調 查 報 告

壹、案由：有關臺北文化體育園區之體育館（下稱大巨蛋）避難逃生恐有疑慮等情案。

圖4 消防救災動線與停放位置圖

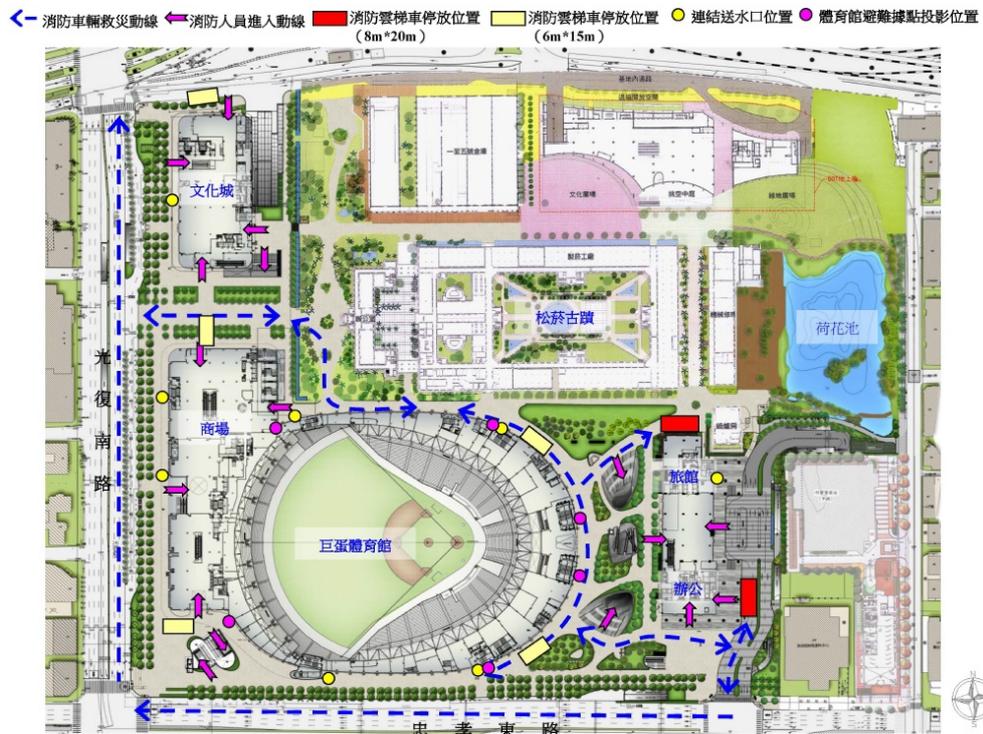
復南路，南側鄰接40m寬之忠孝東路及東側鄰接11m寬忠孝東路553巷及未來興闢之北側計畫道路均可直接靠近各棟建築物，於各棟建築物規劃消防雲梯車停放位置，並配合各棟立面設置緊急進口或替代開口，以利消防救助工作之進行。

- (2) 本案各處雲梯消防車救災活動之空間皆為8*20m雲梯消防車操作救災活動之空間，符合規定。
- (3) 基地內所規劃之雲梯車操作救災空間，地面至少應能承受75噸重量。
